## Osservazioni alla "Istanza di V.I.A." relativa al Master Plan del Piano di Sviluppo dell'Aeroporto "Valerio Catullo" di Verona. "Controdeduzioni" alle "Controdeduzioni" e... agli Approfondimenti Conoscitivi e Osservazioni alla Documentazione Integrativa Volontaria

Dopo queste **due doverose premesse** ora si esamina il documento: “**Integrazioni del 13/09/2016 - Approfondimenti conoscitivi relativi alla riunione presso il MATTM del 07/07/2016 - Relazione tecnica**”

## STUDIO DI IMPATTO AMBIENTALE APPROFONDIMENTI CONOSCITIVI RELATIVI ALLA RIUNIONE PRESSO IL M.A.T.T.M. DEL 07-07-2016 Relazione tecnica

In merito a: “**1.1.1 Integrazioni in merito al traffico aereo**”

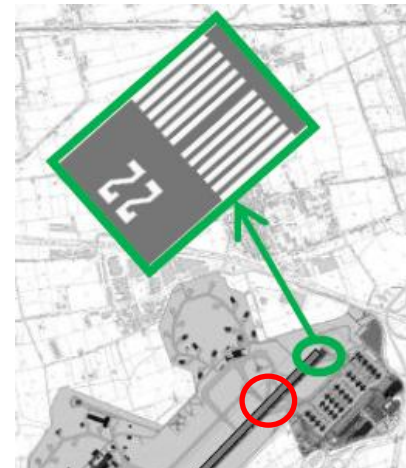
Si evidenzia che... **già il traffico attuale crea notevoli impatti ambientali** ai centri abitati di Caselle e di Dossobuono visto il territorio **fortemente atropizzato** in cui è inserita l'aerostazione e pertanto si chiede che all'Aeroporto Valerio Catullo sia posto un **limite massimo del traffico** che non sia superiore a **3,5 milioni di passeggeri all'anno...** indipendentemente dai movimenti aerei.

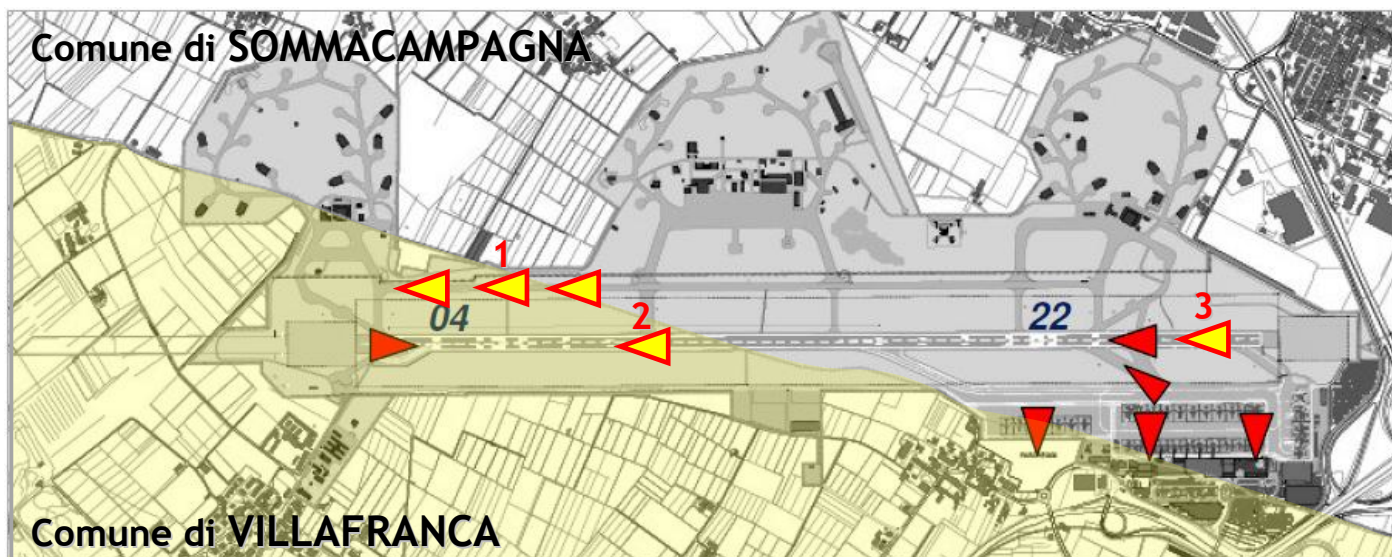
E' dal 2009 che l'Aeroporto Catullo è a conoscenza di queste prescrizioni e in questi sei anni avrebbero potuto essere effettuate tutte le verifiche e analisi rispetto alla qualità e alla quantità dell'inquinamento generato dall'Aeroporto Catullo e di tutte le sorgenti d'inquinamento che impattano sull'area, quali le Autostrade: A4 e A22, incrocio Autostradale, Interporto Quadrante Europa e Centro AgroAlimentare.

Ed è evidente che tutte le giustificazioni addotte alle "**2.1.1 Integrazioni in merito all'atmosfera**" sono tese a cercare di non evidenziare la **grave situazione** degli **impatti ambientali "cumulativi" diretti e interattivi** che vi sono nell'area interessata dall'intorno aeroportuale ed in particolare sembra che tutti i rilievi dell'aeroporto abbiano volutamente... evitato di evidenziare la grave situazione di Caselle.

In merito a: “**6.1.1 Integrazioni in merito al fenomeno del bird strike**”

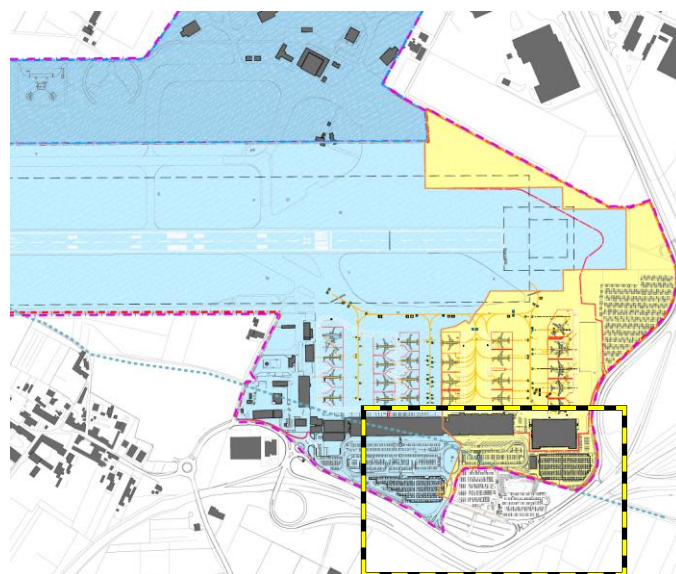
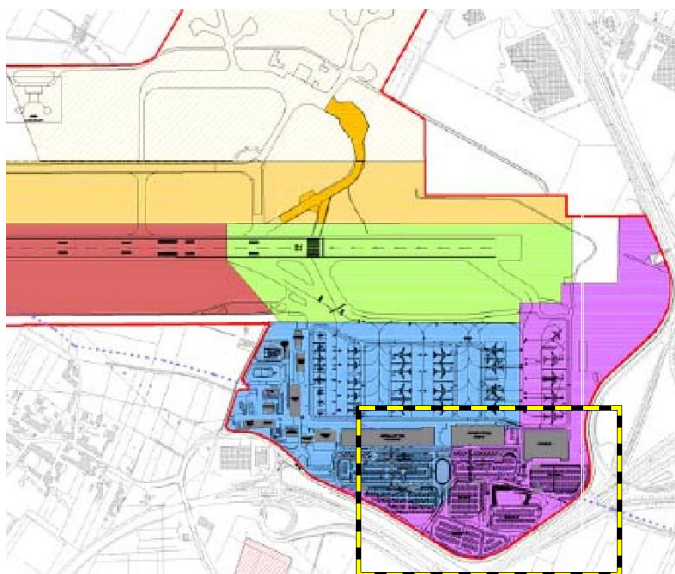
Come è noto, nel raggio di 3 km ci sono delle **Discariche di Rifiuti** e gli uccelli che vi alloggiano... ci sono come quelli che vivono nella **Discarica Siberie** a Caselle.

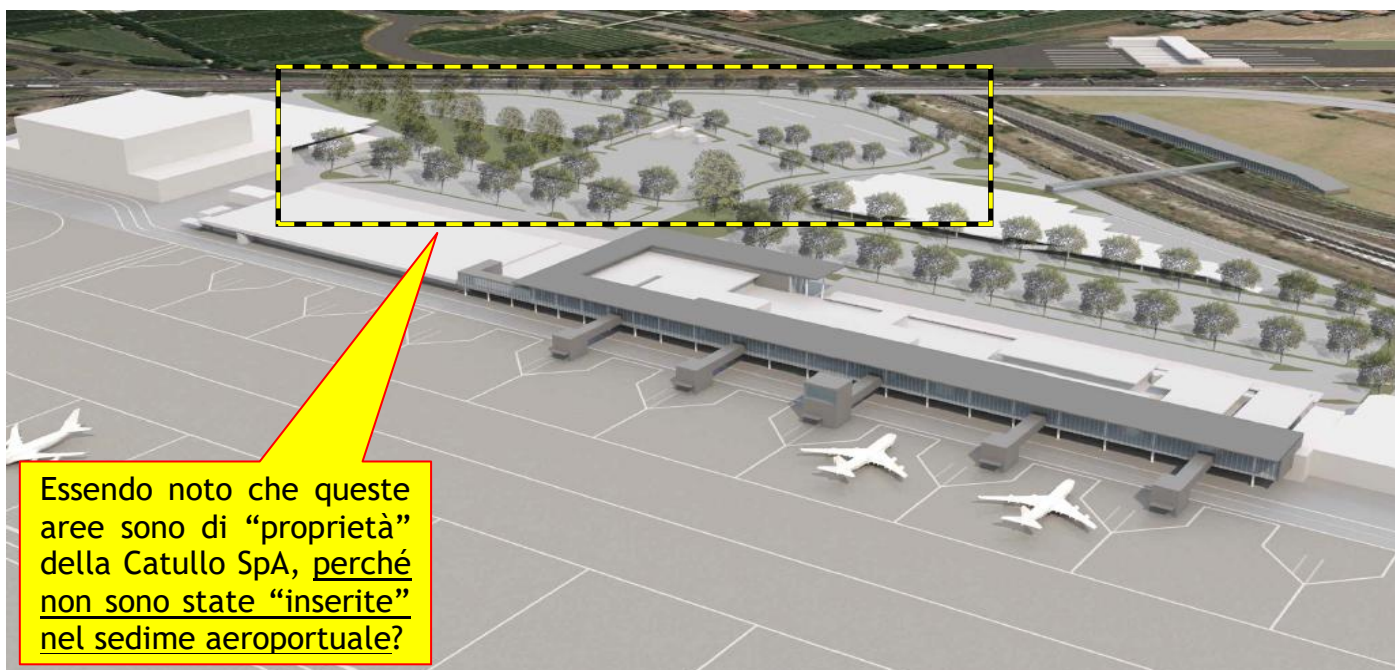
Se nel 2009 il perimetro del sedime dell'Aeroporto era come indicato a sinistra, come mai tra le aree del sedime aeroportuale - di proprietà della Catullo SpA - **oggi destinate a Parcheggio dei Dipendenti e a Parcheggio a Pagamento per i viaggiatori** non sono state inserite nello stato attuale dello S.I.A.?

Perché in quelle aree del **sedime aeroportuale**, la Catullo SpA ha previsto la realizzazione di un **Hotel**, di una **Stazione di Servizio Auto** e altre **Attività Commerciali...** (e non vuole cederle a ENAC) ed è per questo motivo che quelle aree del **sedime aeroportuale...** non sono stati inseriti in questa istanza di VIA?

Perché la Catullo SpA - in questo documento: <http://www.va.minambiente.it/File/Documento/162323> - ha omesso di dichiarare e di evidenziare di essere proprietaria anche di queste aree e non le ha inserite tra le **"Proprietà delle aree - Stato di fatto"** alterando così (*furbescamente*) il perimetro aeroportuale?

Polo Scolastico di CASELLE

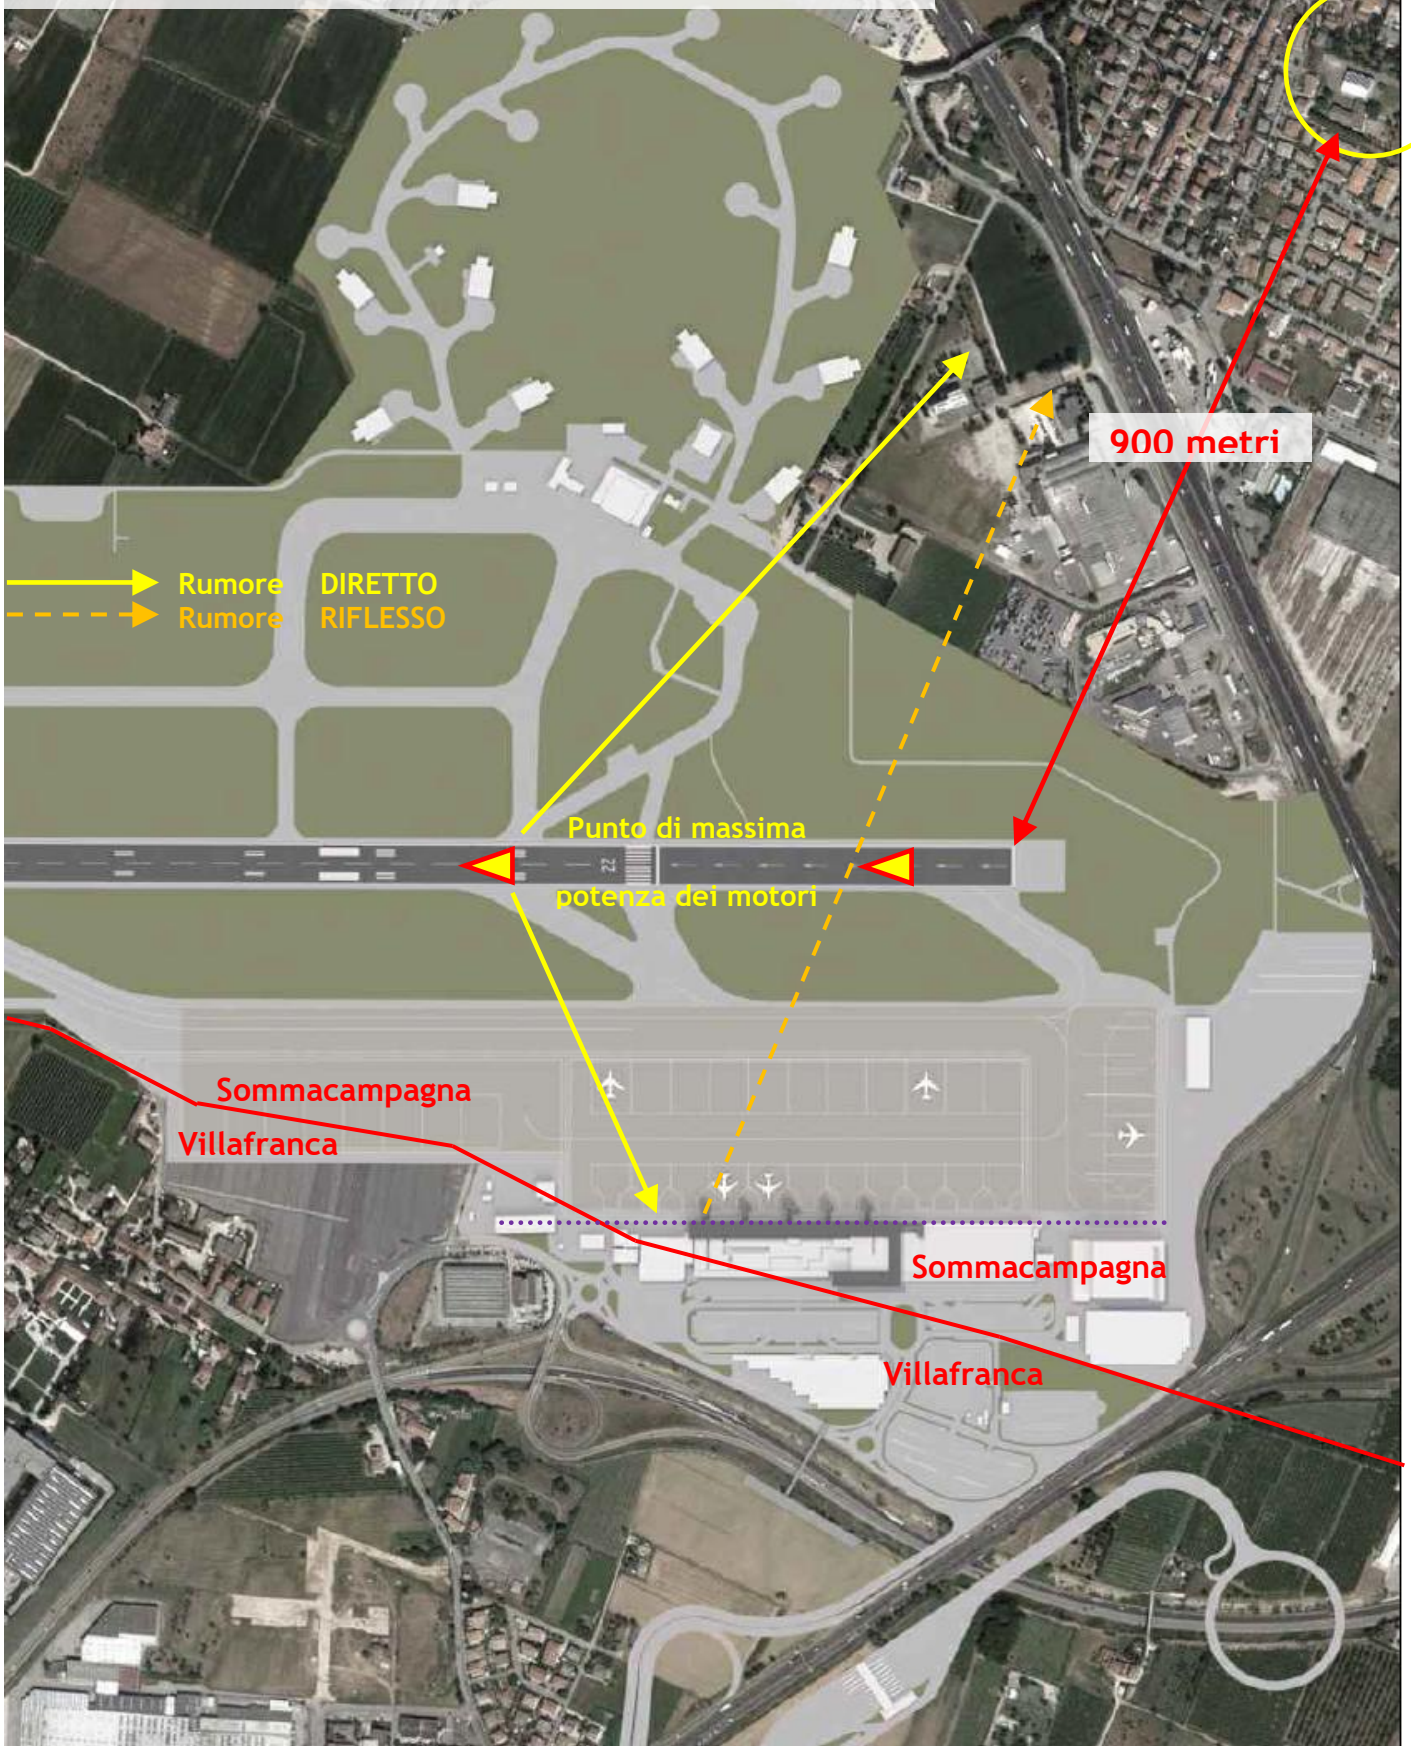
Prima di procedere ricordiamo che la quasi totalità dell'Aerostazione è ubicata sul territorio di Caselle che è ad una quota di 75 slm... più alta della pista.

Ricordiamo che il Comune di Villafranca è interessato "minimamente" dalle infrastrutture dell'Aerostazione (solo con una parte dei Parcheggi Auto... all'ingresso) e che Dossobuono... "è schermato" dall'Aerostazione.

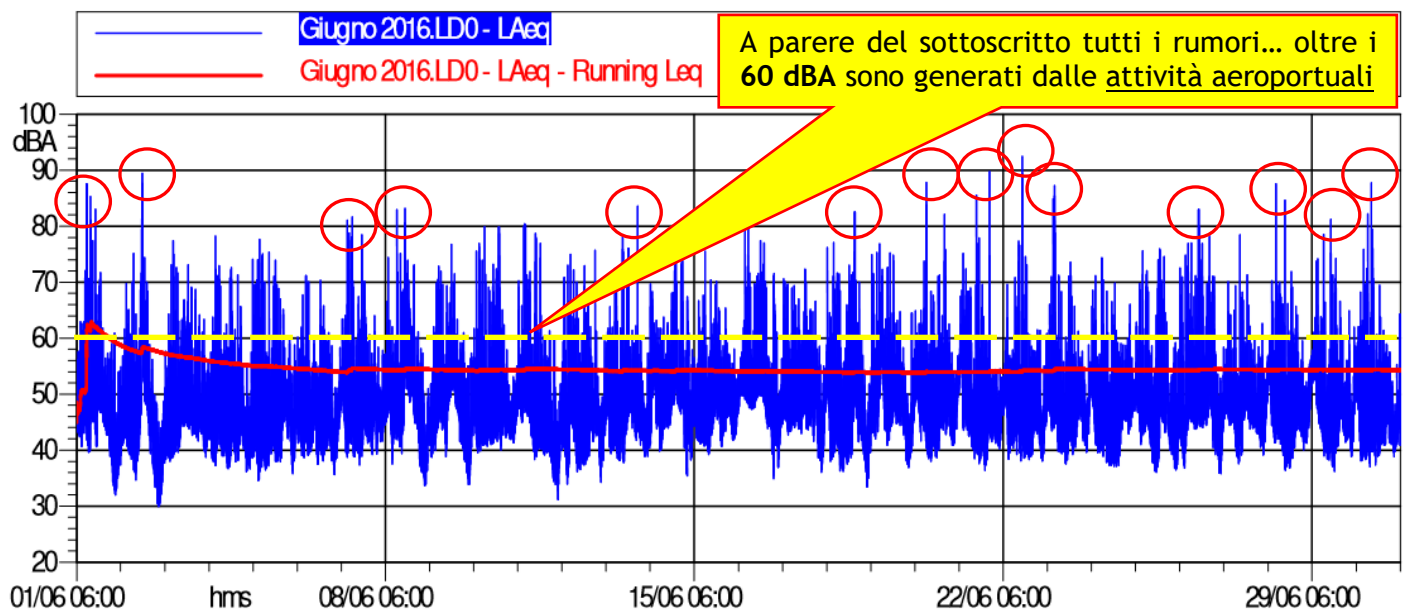
Se a circa 1400 metri dalla pista dell'Aeroporto dove decollano gli aerei il rumore rilevato dalle centraline di Monitoraggio del Rumore posizionate dal Comune di Sommacampagna evidenziano uno sfioramento dei livelli sonori sia di notte che di giorno è evidente che i dati "teorici" dell'Aeroporto non corrispondono con il reale grado d'inquinamento da rumore che gli abitanti subiscono.
